Wijziging tandriem van 152 tanden naar 153 tanden

Fabrikanten: Audi, Volkswagen

Modellen: (Audi) A4, A6, Cabriolet
(VW) Passat

Motoren: 1.8, 1.8T

530 0359 10

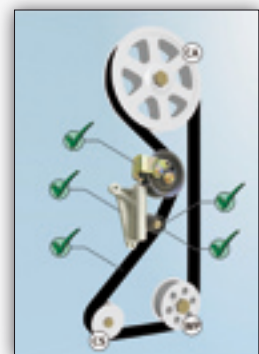
- voor nog niet aangepaste voertuigen
- optioneel voor reeds aangepaste voertuigen

Inhoud:

Spanrol	531 0520 20
Spandemper	533 0032 20
Geleiderol	532 0161 10
Tandriem	536 0250 10
Bout	M8 x 32 mm
